DODATEK Č. 1 KE SMLOUVĚ O DÍLO

stavba č. 44528 Modernizace základny Letecké záchranné služby;

NÁVRH ZMĚNOVÉ LISTU č.

Smlouva o dílo:	č. objednávky: DIL/21/08/007764/2023 ze dne 15.06.2023				
Druh změny	Neodkladná změna	<input checked="" type="checkbox"/>	Odkladná změna		Změna malého rozsahu
Navrhovatel změny:	Investor:		Zhotovitel	<input checked="" type="checkbox"/>	AD a TDS
Název změnového listu:	Návrhnost na IS Letiště Praha				
Objekt:	SO 01 LZS

09 - Úprava EPS na systém Letiště Praha.

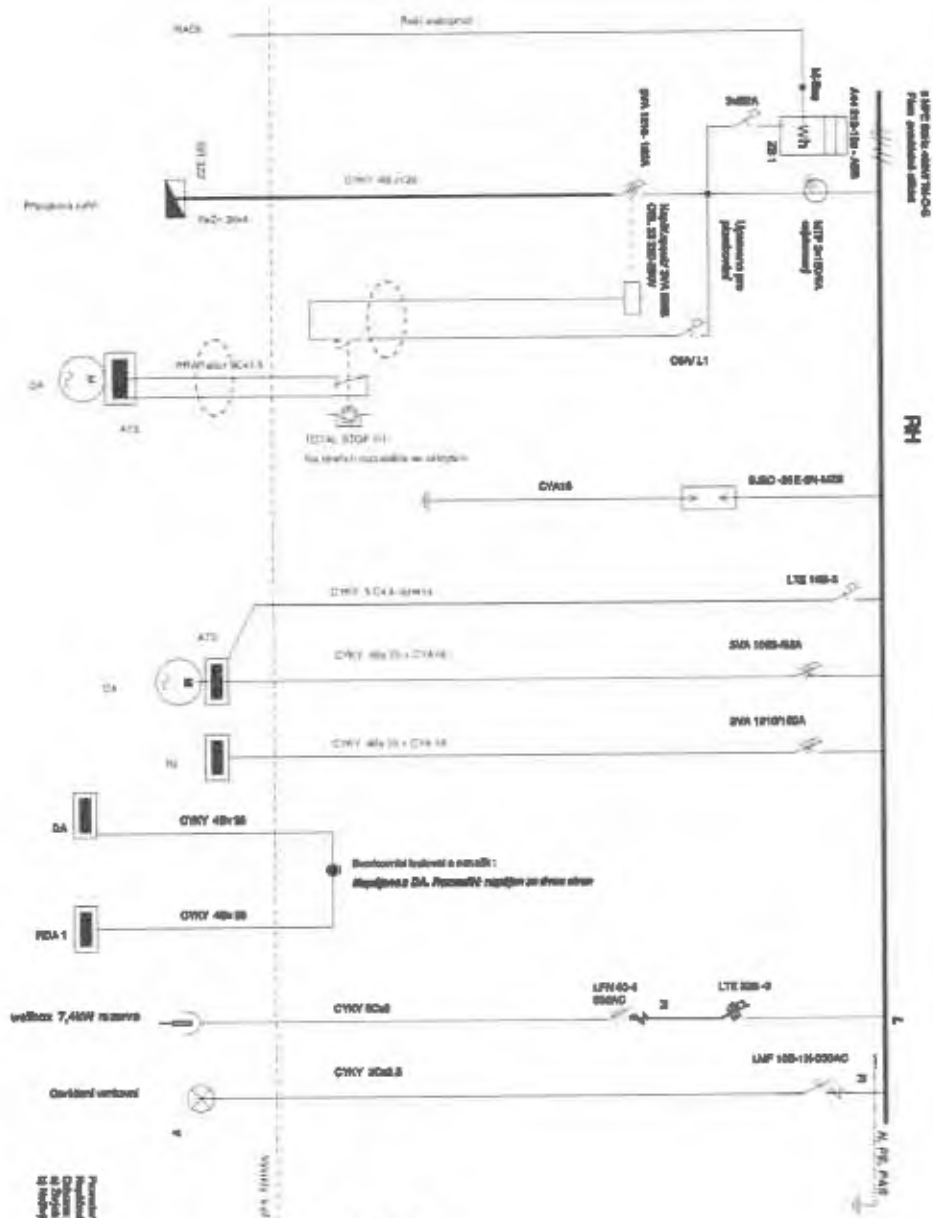
09 - Úprava EPS na systém Letiště Praha.
Nový požadavek Letiště (které bude do své správy přebírat EPS) oproti projektu DSP a DVZ, a to změna projektu na pínohodnotné zasíťování ústředny EPS přes optickou přípojku z IDF LP místo zařízení dálkového přenosu Radom.
